つづき研二

武庫川下流部の代表粒径の設定や河道区分についての疑問

——基準に基づいて設定すれば、下流の流下能力が大幅に引き上がるのではないか。代表粒径や河道区分、流下能力について基準に基づき再検討をすべきです。

表 10.4.7 低水路粗度係数の逆算結果

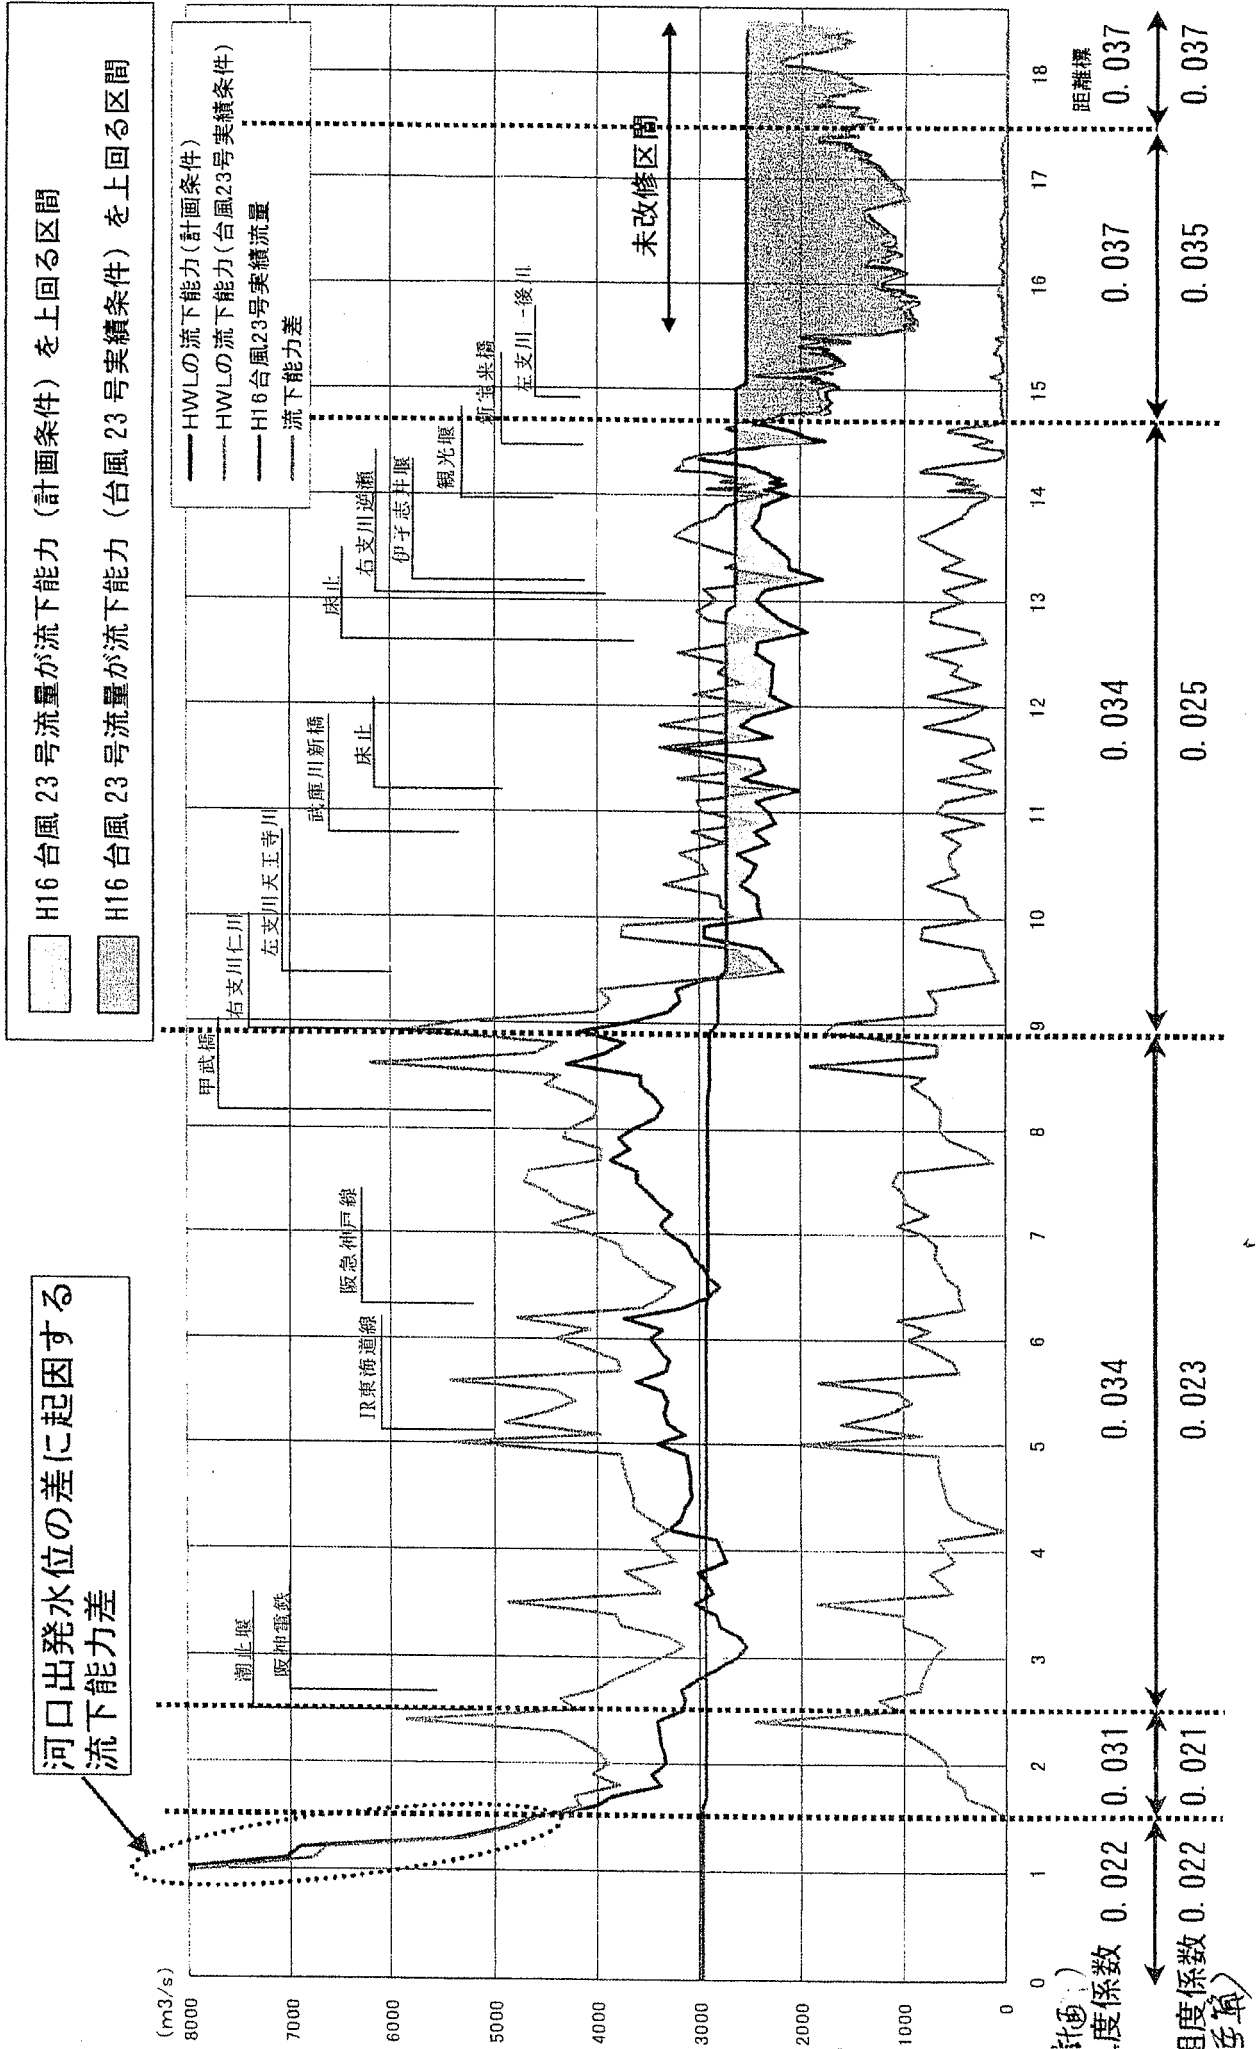
(1) この間、明らかになったことは、痕跡調査の精度の差が、年毎に差があるにせよ、平成10年10月、平成11年6月、平成12年11月、平成14年9月の洪水痕跡からの逆算粗度係数は、県の主張する推定粗度係数をいずれも大きく下回るということです(資料1)。さらに、逆算粗度係数で流下能力の検証をおこなえば、県の検討資料でも甲武橋下流では、どの箇所も3千数百 $\text{m}^3/\text{秒}$ の流下能力があること(資料2)。

(2) ここで、問題は、県の設定する推定粗度係数と実際の洪水から逆算さ

れた逆算粗度係数が、大きく相違する場合は、さかのぼって、代表粒径の設定の妥当性を検証することになっているのに、それが行われていないことです。

# 河床材料調査位置図

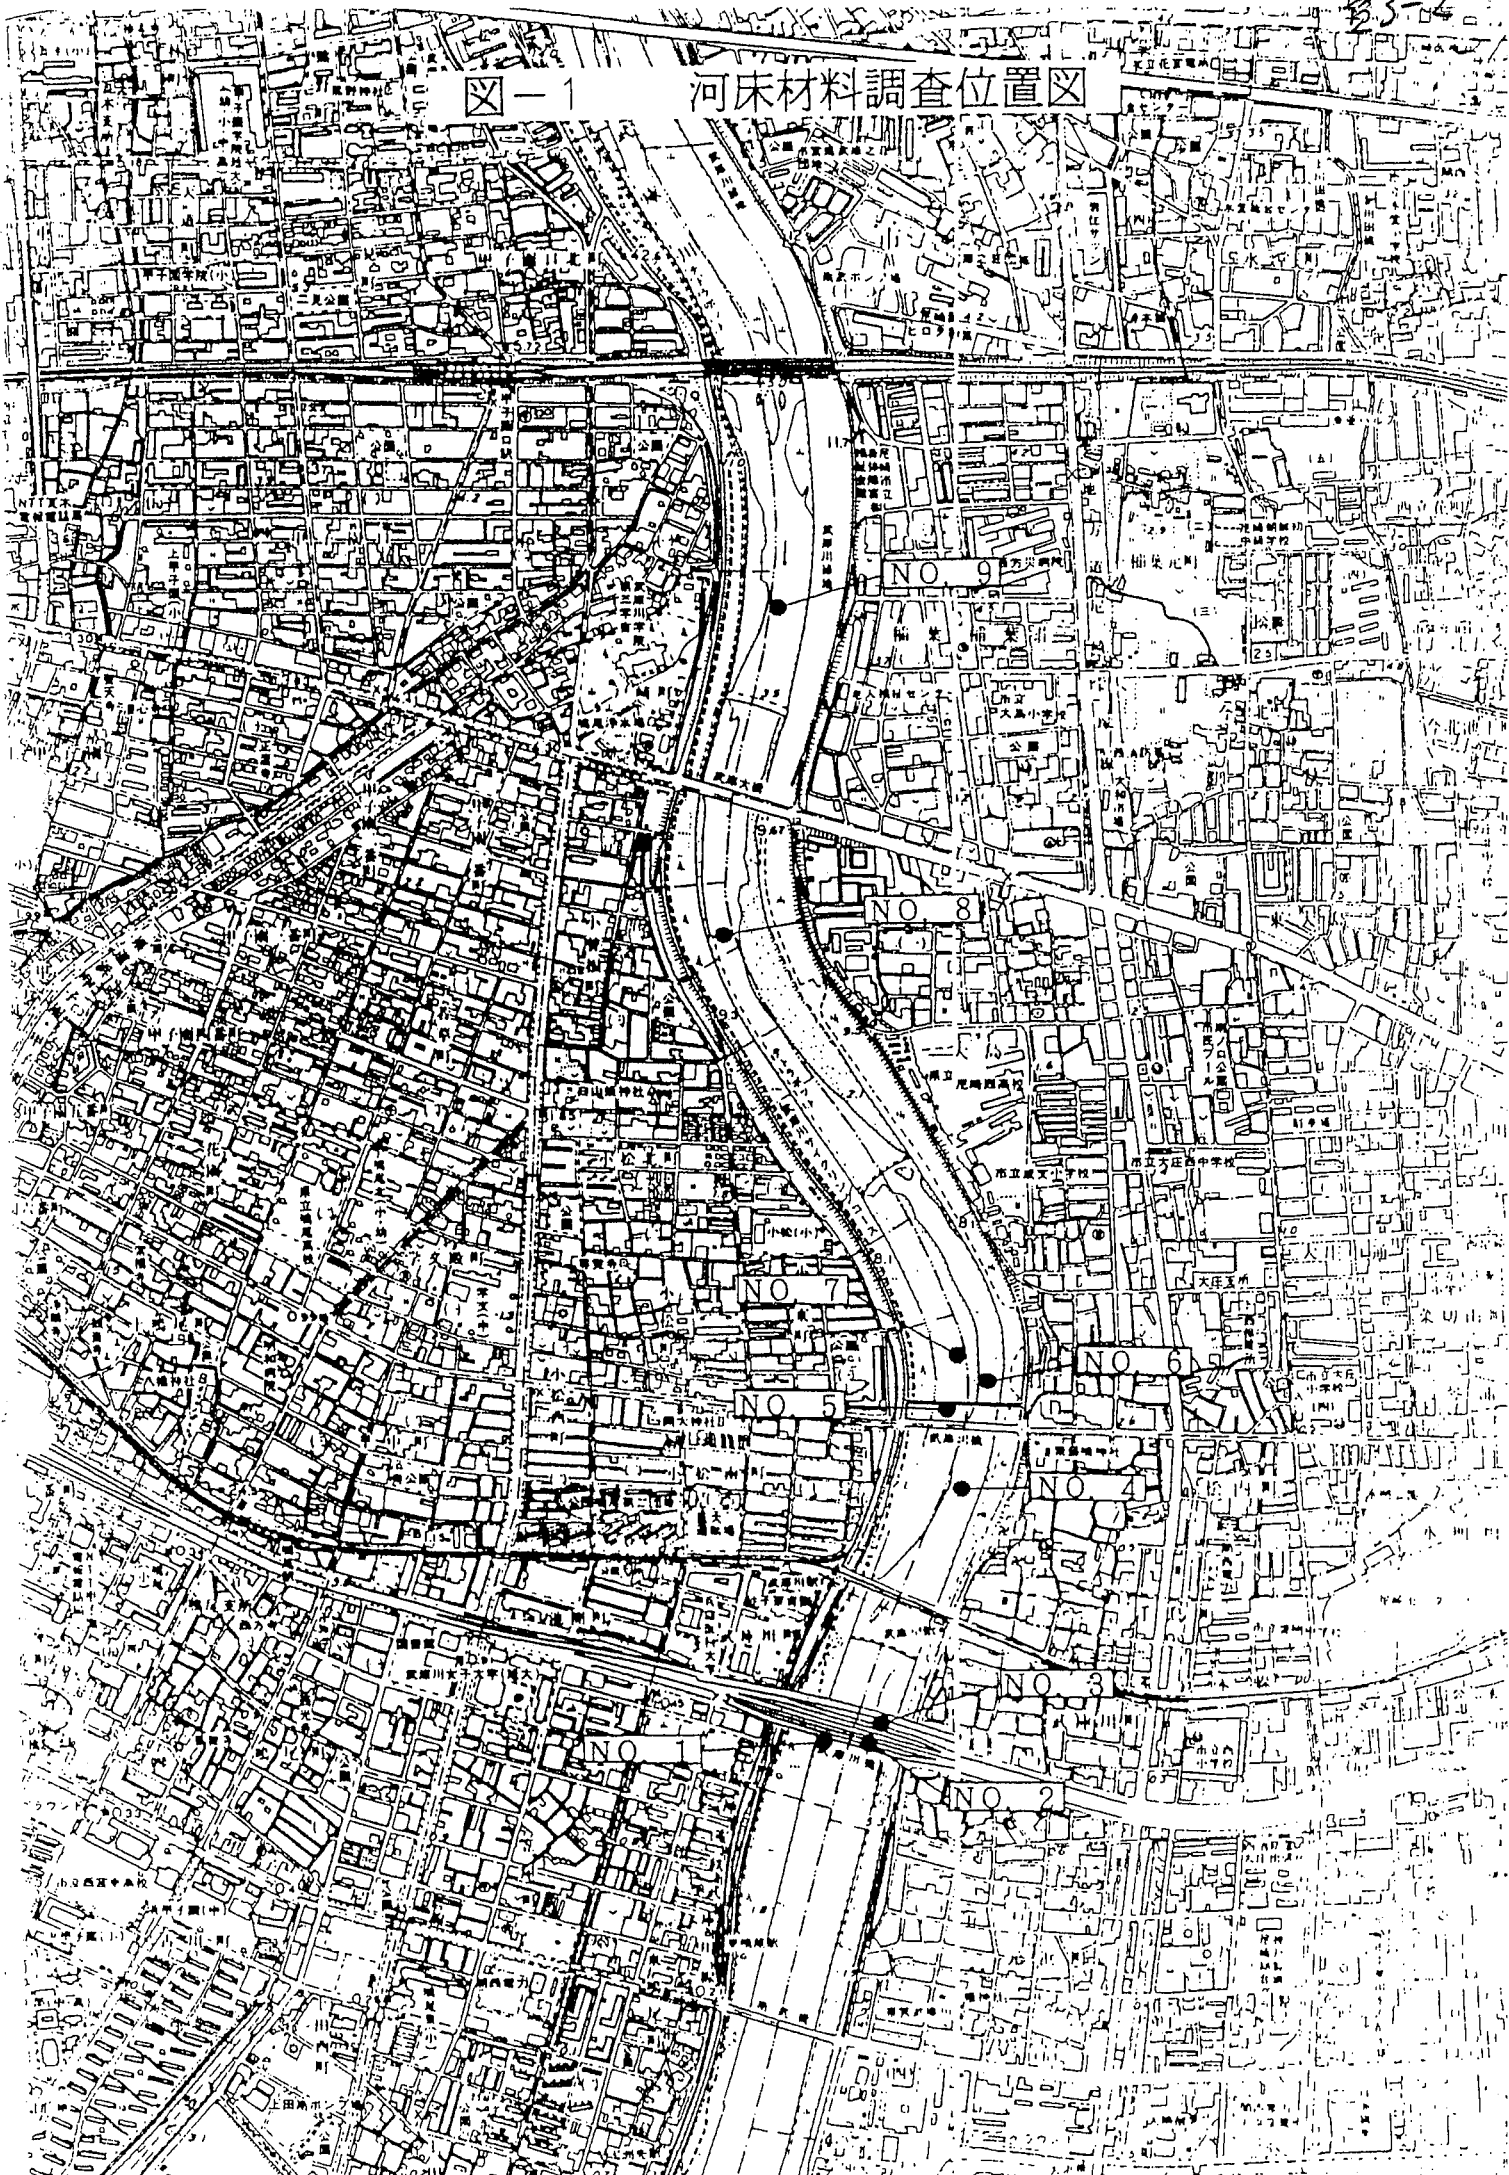
また、平成 3 年 3 月の「武庫川潮止め堰水理模型実験報告書」（以下、「平成 3 年潮止め堰報告書」という）P 23、P 24 では、河口 2 k 地点の代表粒径は、河道みお筋で 2mm、砂洲上で 4mm 程度です（いずれも表層を取り除いた下層の調査）（資料 3-1, 2, 3, 4, 5）。

さて、さかのぼれば、「平成 3 年潮止め堰報告書」では、2 k 地点での粒度分布調査が記されています（この箇所の粒度分布調査なしに、またそのデータの公表なしに潮止め堰の水理実験はできないからです）。d 60 は、河道みお筋部で 1.9mm～2.87mm、砂洲上で 2.97mm～4.57mm です（いずれも下層）。

砂州上(表乃30cm取除)河床材料粒径加積曲線

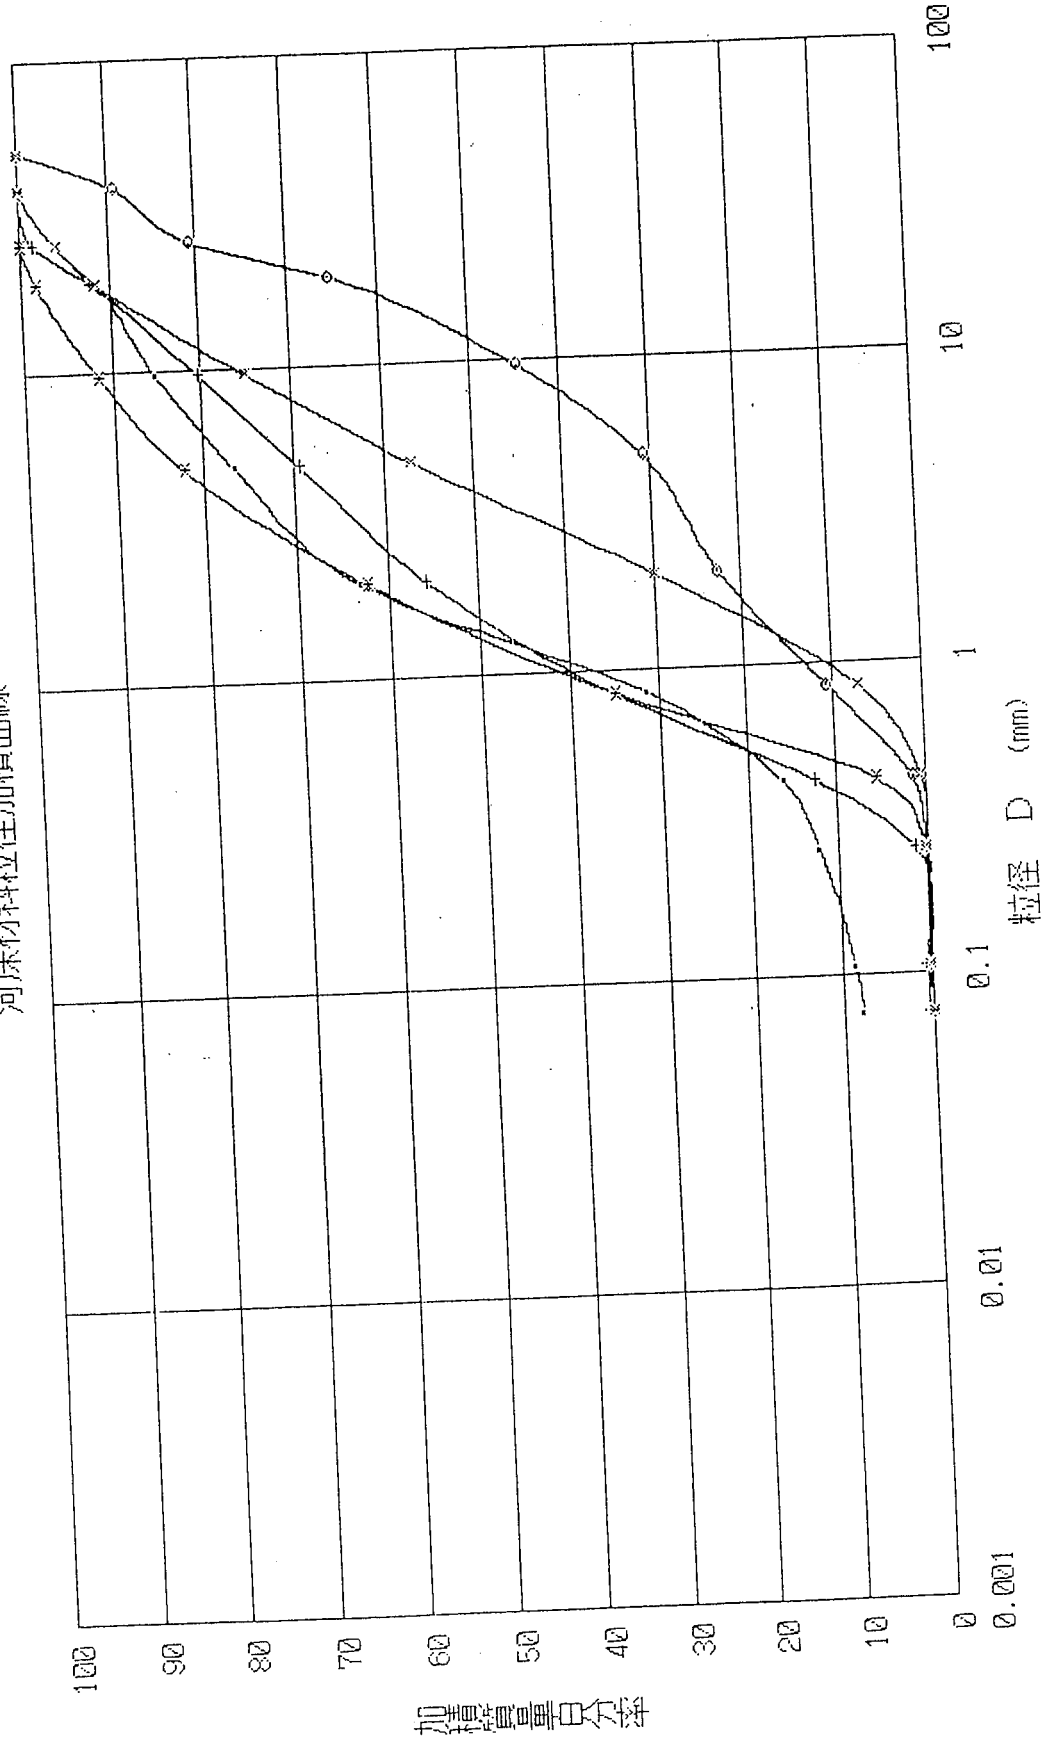
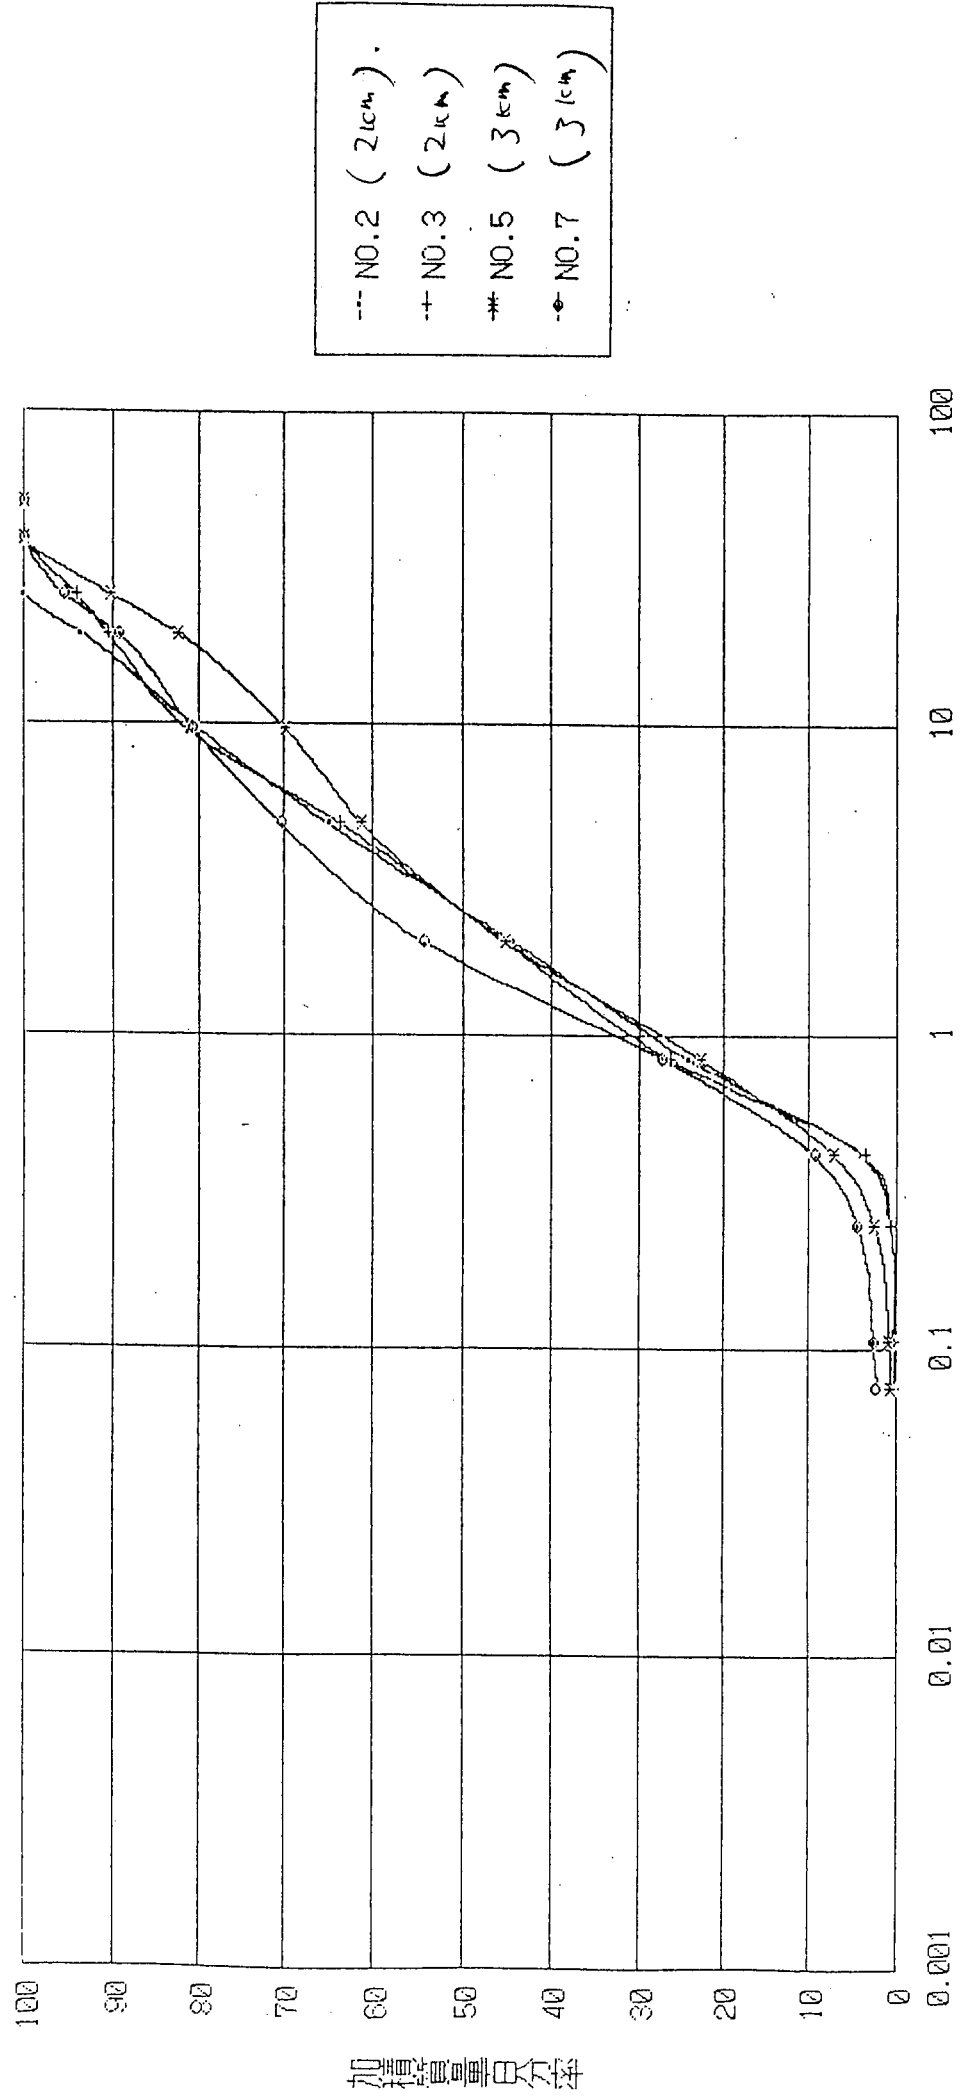
この箇所を代表粒径 45mm とするのは、実態とまったく乖離しています。

図9.3.1 調査地点位置図

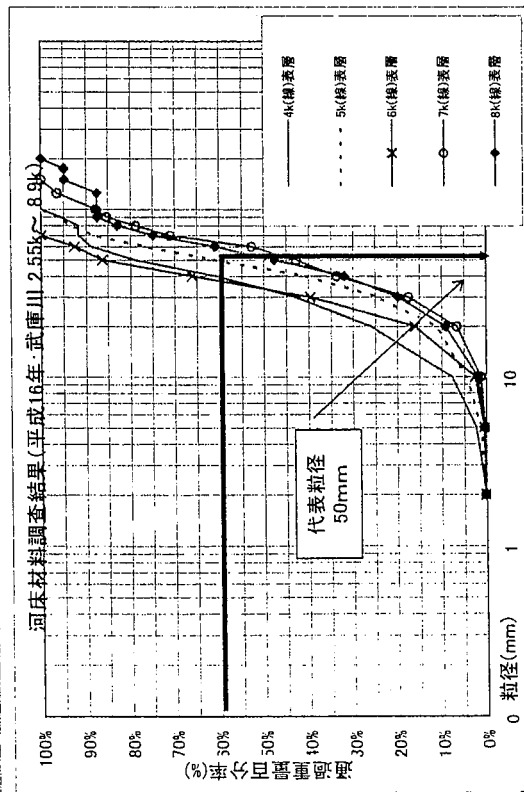
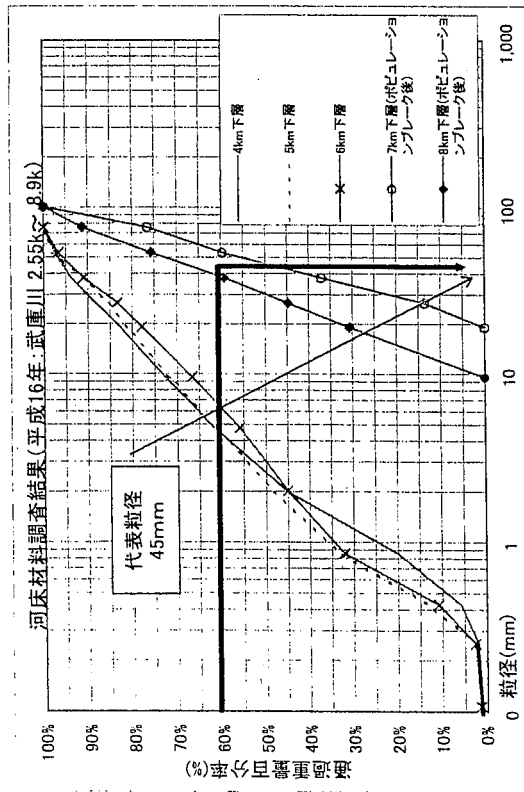
しかし、こういう重要な箇所の粒度分布調査結果が、平成 14 年報告書にも平成 16 年報告書にも発表されていません。平成 16 年報告書には、調査地点位置図（9-25）に「3. 0 k」と調査地点として記載されているにもかかわらず、そのデータは示されていません（資料 4）。実際は、調査データはあるのではありませんか。県は、疑問に答えるべきです。

平成16年報告書には、2.55k~8.9kの粒度分布調査結果（2-41、9-52）として、採取法による下層のd60は、4k=4.3mm、5k=4.3mm、6k=6.3mm、7k=16.7mm、8k=18.3mmとなっています。ところが、代表粒径の決定に際して、ポピュレーションブレイクとして、7k地点、8k地点の粒度分布調査の10mm以下を切り捨てた後の60%値を採用し、代表粒径を45mmとしています。（7k、8k地点の加工する以前の粒度分布そのものは、示されていない）（資料5-1、2）
